от 17 ноября 2009 г. N 506-ст

**ИЗМЕНЕНИЕ N 1 ГОСТ Р 52134-2003 "ТРУБЫ НАПОРНЫЕ ИЗ ТЕРМОПЛАСТОВ И
СОЕДИНИТЕЛЬНЫЕ ДЕТАЛИ К НИМ ДЛЯ СИСТЕМ ВОДОСНАБЖЕНИЯ И ОТОПЛЕНИЯ. ОБЩИЕ
ТЕХНИЧЕСКИЕ УСЛОВИЯ"**

Утверждено и введено в действие Приказом Федерального агентства по техническому регулированию и метрологии от 17.11.2009 N 506-ст.

Рисунок В.6. Эталонные кривые длительной прочности материала труб PVC-C Тип I

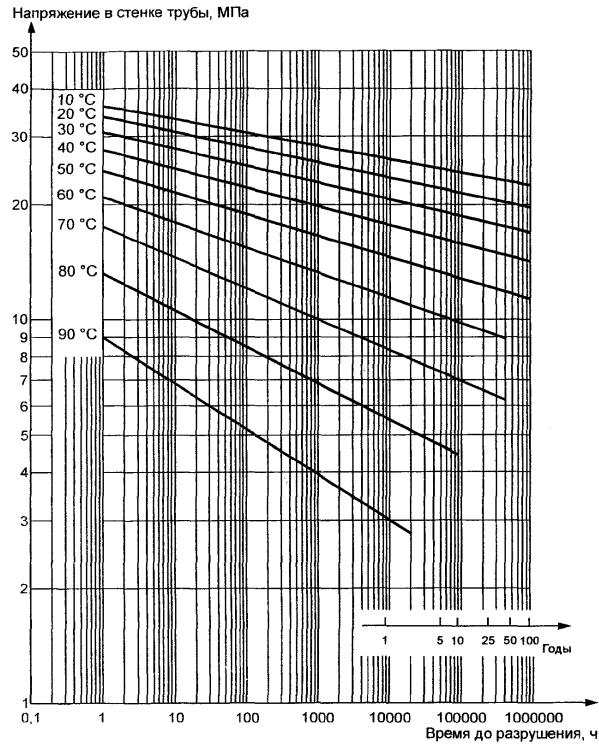
$$\lg t = -109,95 - \frac{21897,4}{T} \cdot \lg \sigma + \frac{43702,87}{T} + 50,74202 \cdot \lg \sigma$$

где t - время, ч;

T - температура, К;

σ - напряжение в стенке трубы, МПа.

Рисунок В.7. Эталонные кривые длительной прочности материала фитингов PVC-C Тип I

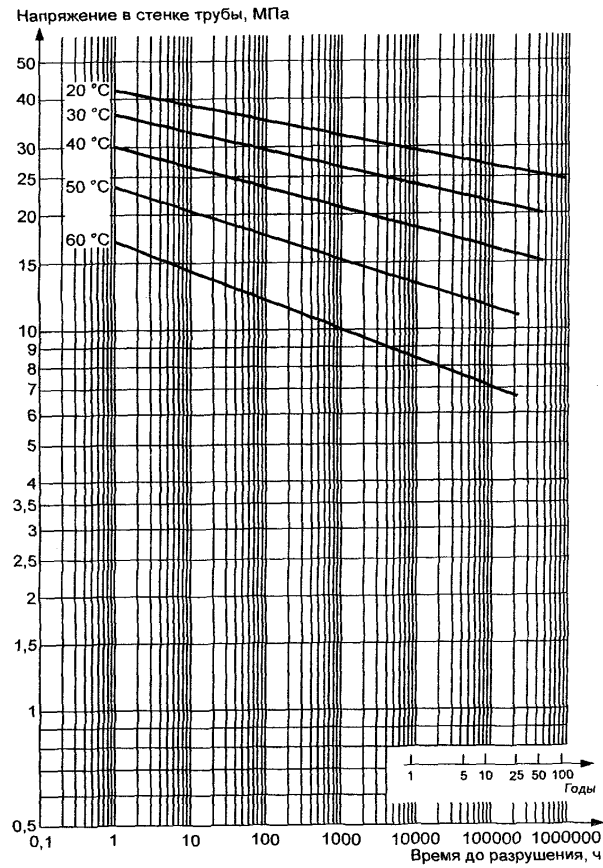
$$\lg t = -121,699 - \frac{25985}{T} \cdot \lg \sigma + \frac{47143,18}{T} + 63,03511 \cdot \lg \sigma$$

где t - время, ч;

T - температура, К;

σ - напряжение в стенке трубы, МПа.

Рисунок В.11. Эталонные кривые длительной прочности PVC-U

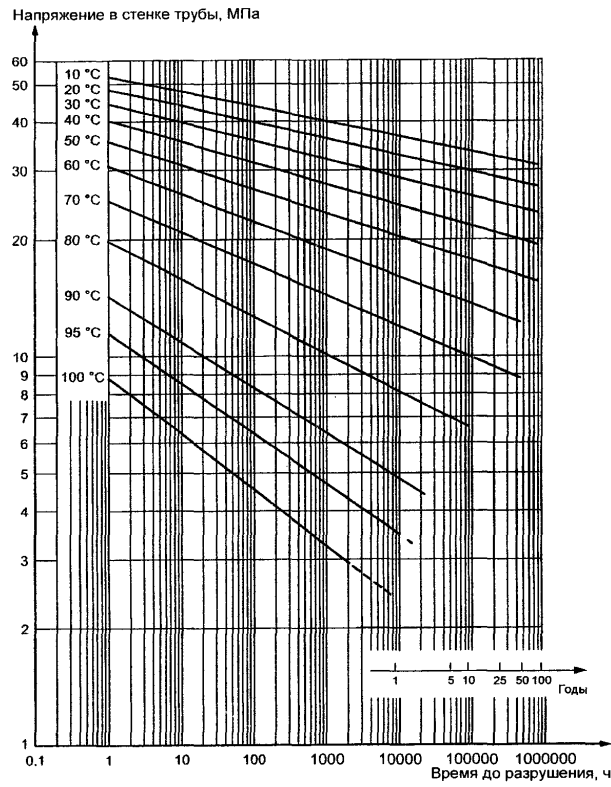
$$\lg t = -164,461 - \frac{29349,493}{T} \cdot \lg \sigma + \frac{60126,534}{T} + 75,079 \cdot \lg \sigma$$

где t - время, ч;

T - температура, К;

σ - напряжение в стенке трубы, МПа.

Рисунок В.12. Эталонные кривые длительной прочности материала труб PVC-C Тип II

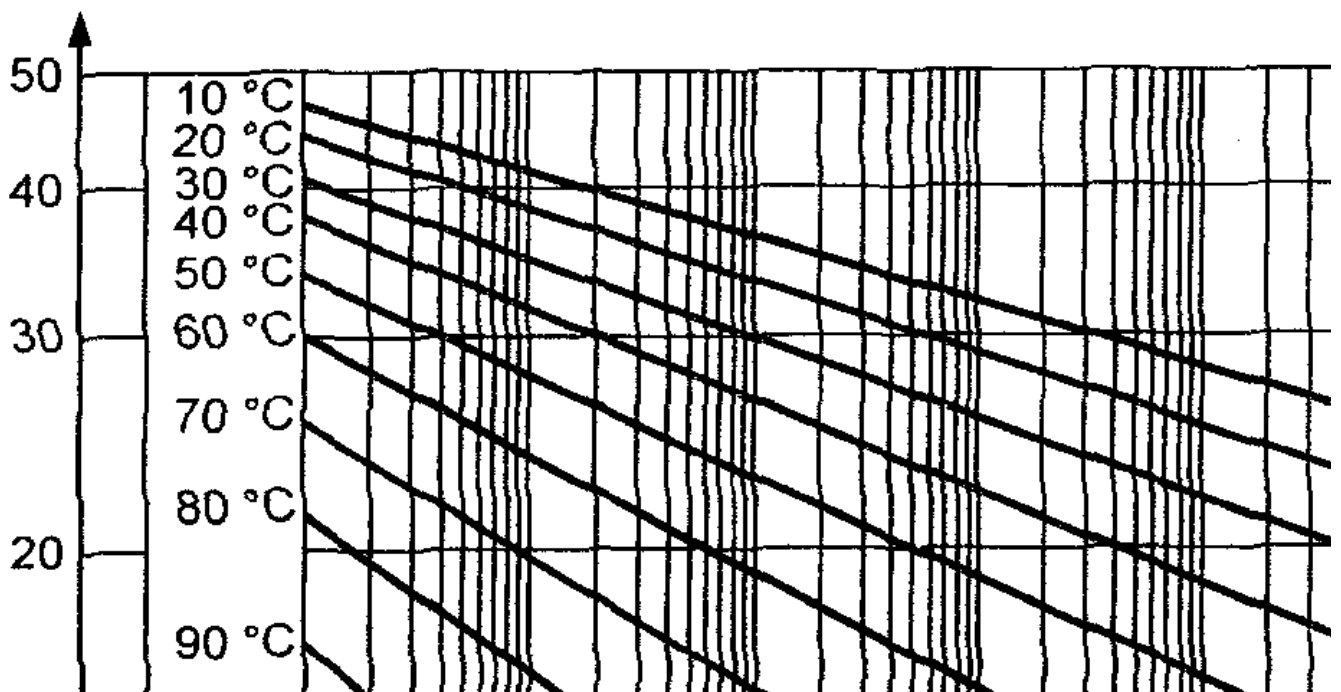
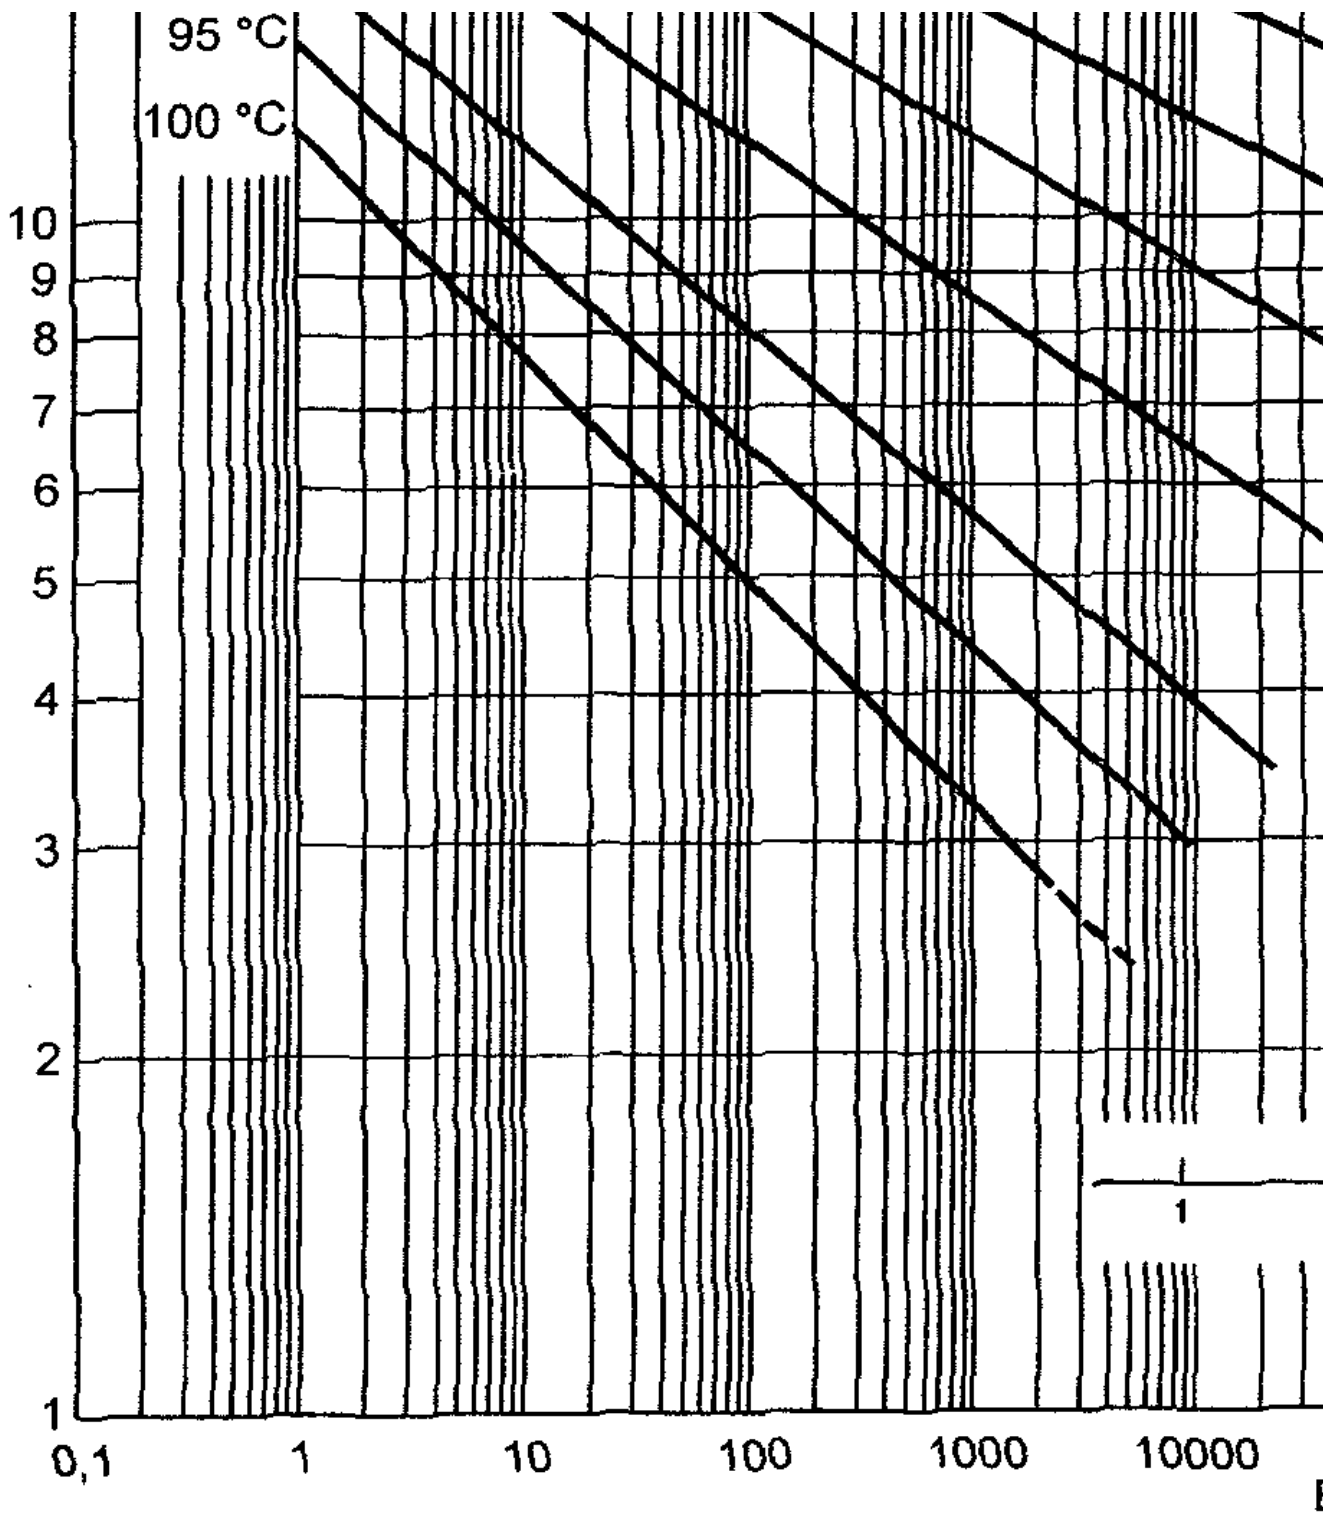
Приложение В дополнить рисунками - В.12 - В.15:

$$\lg t = -115,839 - \frac{22980}{T} \cdot \lg \sigma + \frac{45647,94}{T} + 54,73219 \cdot \lg \sigma$$

где t - время, ч;

T - температура, К;

σ - напряжение в стенке трубы, МПа.

Рисунок В.13. Эталонные кривые длительной прочности материала фитингов PVC-C Тип II

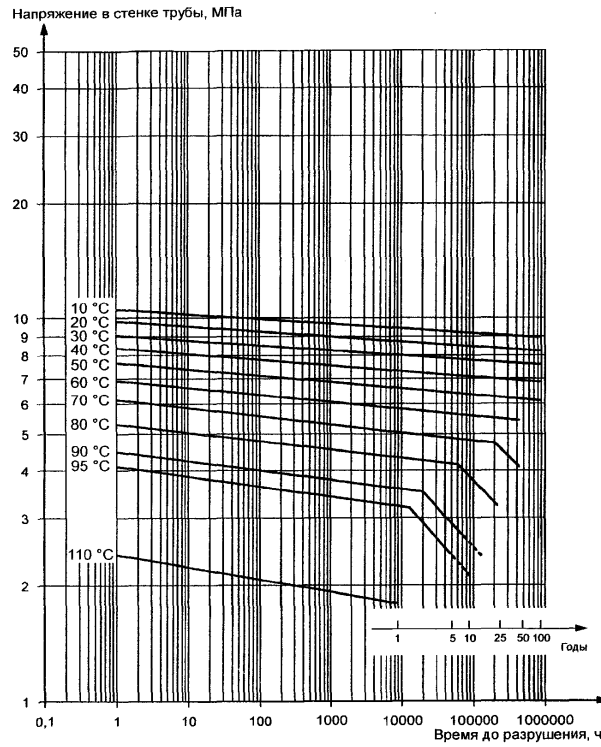
$$\lg t = -72,6624 - \frac{15253}{T} \cdot \lg \sigma + \frac{29245,14}{T} + 35,54 \cdot \lg \sigma$$

где t - время, ч;

T - температура, К;

σ - напряжение в стенке трубы, МПа.

Рисунок В.14. Эталонные кривые длительной прочности PE-RT Тип I

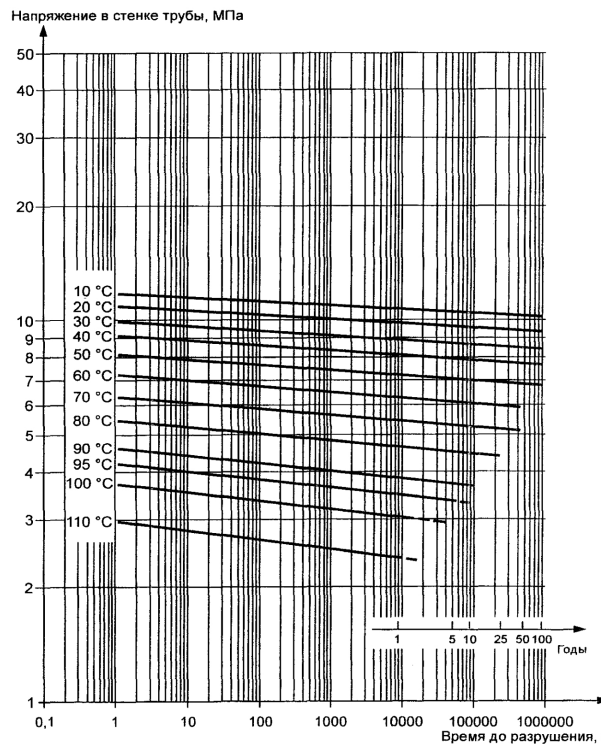
Левая часть ломаной: $\lg(t) = -190,481 - (58219,035/T) \cdot \lg(\sigma) + 78763,07/T + 119,877 \cdot \lg(\sigma)$

Правая часть ломаной: $\lg(t) = -23,7954 - (1723,318/T) \cdot \lg(\sigma) + 11150,56/T$

где t - время, ч;

T - температура, К;

σ - напряжение в стенке трубы, МПа.
